Union des Amis du Parc Naturel Régional Oise Pays de France et de ses Trois Forêts
AP3F - BP 20343 - 60634 CHANTILLY
Site : www.AP3F.fr Mail : AP3F@free.fr Téléphone : 06 89 63 34 83

Objet : Avis de l'AP3F donné dans le cadre de l'enquête publique conjointe pour le projet d'installation d'un parc photovoltaïque sur l'ancienne base aérienne 110 de Creil présenté par la société Photosol SPV 31 sur les communes de Creil, Apremont et Verneuil-en-Halatte concernant les 3 demandes de permis de construire, les déclarations de projet emportant mise en compatibilité des PLU des communes d'Apremont et Creil, l'étude d'impact/résumé non technique ainsi que la demande de dérogation aux espèces protégées.

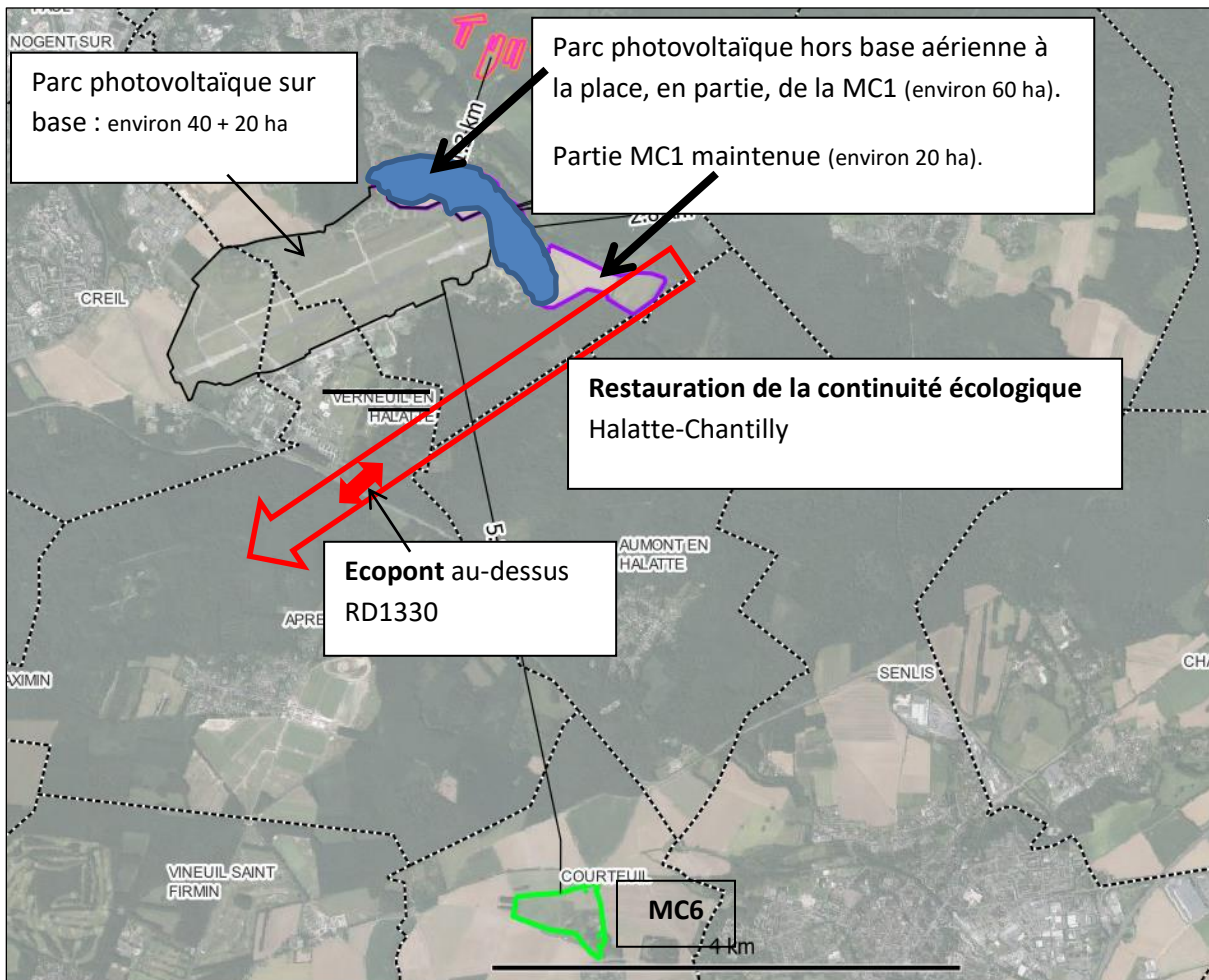
- 3) **Une mesure de Compensation prioritaire** : la réalisation, en complément de l'écopont prévu au nord du carrefour de La Faisanderie sur la RD 1330, d'un deuxième écopont au sud de la base aérienne, pour les petite et grande faune, comme le préconise l'AMBE page 19 (association multidisciplinaire des biologistes de l'environnement), document toujours d'actualité, pour restaurer, enfin, la continuité écologique –actuellement interrompue et dégradée- entre les forêts de Chantilly et d'Halatte.
